Изменение № 1 ГОСТ 13297—86 Резцы и вставки алмазные. Технические условия

Утверждено и введено в действие Постановлением Государственного комитета СССР по стандартам от 20.05.88 № 1392

Дата введения 01.07.89

Черт. 5

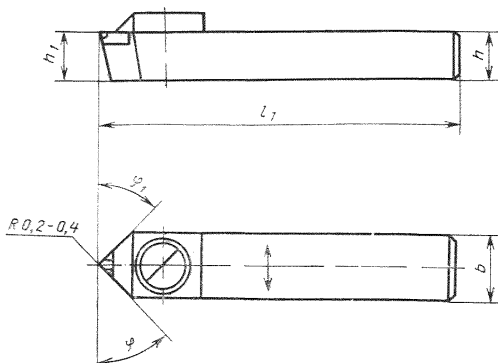
Пункт 1.5 изложить в новой редакции: «1.5. Конструкция и основные размеры сборных проходных резцов должны соответствовать указанным на черт. 5 и 6 и в табл. 4а и 4б.
